**AVIS RELATIF A LA PROTECTION
CONTRE LES EVENTUELS EFFETS NOCIFS ET NUISANCES
PROVOQUES PAR LES RAYONNEMENTS NON IONISANTS
GENERES PAR DES ANTENNES EMETTRICES STATIONNAIRES**

Commune : CHAUMONT-GISTOUX - Exploitant : ORANGE

**Référence exploitant : 042W1_1 & 30094W1_4 & 40094W1_4 &
50094W1_4**

Rapport n° 1176 / 2023

Carte :

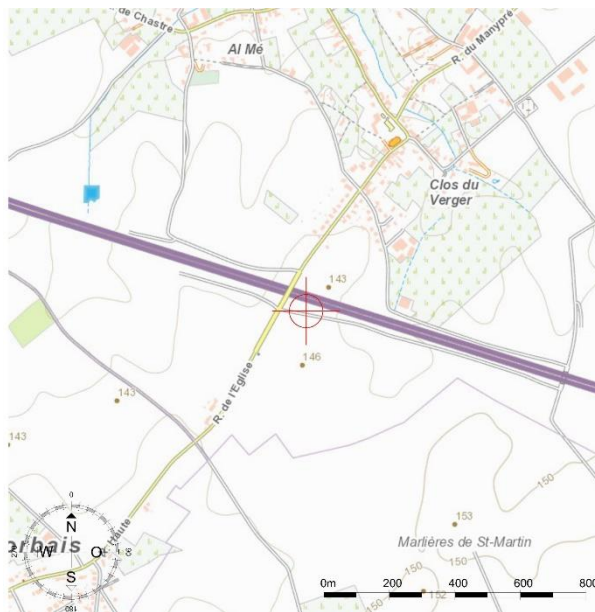
N° point de contrôle	LS	Atténuation (dB)	Indice d'exposition relatif à la limite par installation IE_i
1	LS1	3,0	0,008

En ce qui concerne les antennes de l'installation mentionnées dans le tableau 1, la distance maximale à laquelle la limite pourrait être atteinte, à l'extérieur, est égale à 81,7 m. S'il n'y a pas de LS à une distance inférieure, les antennes respectent forcément la limite d'immission.

Dans le cas des LS situés à l'intérieur des bâtiments, une atténuation d'obstacle est prise en compte et il en résulte que la distance maximale à laquelle la limite pourrait être atteinte se réduit à 57,9 m.

Figure 2 : Vue en plan des installations d'antennes dans un rayon de 300 mètres autour de l'installation faisant l'objet de la demande d'avis

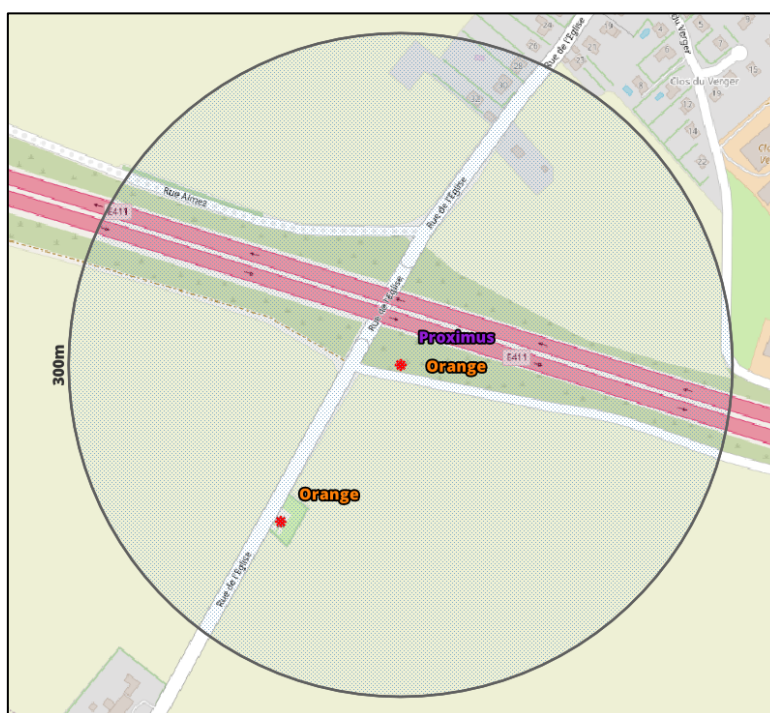
Compte tenu du nombre d'installations localisées dans la figure 2, il apparaît que l'intensité du rayonnement électromagnétique généré, dans les lieux de séjour situés à proximité de l'installation référencée dans le paragraphe 2, par l'ensemble des antennes émettrices stationnaires de l'ensemble des exploitants du même site d'antennes émettrices stationnaires respecte la limite fixée à l'article 4, § 2 du décret.
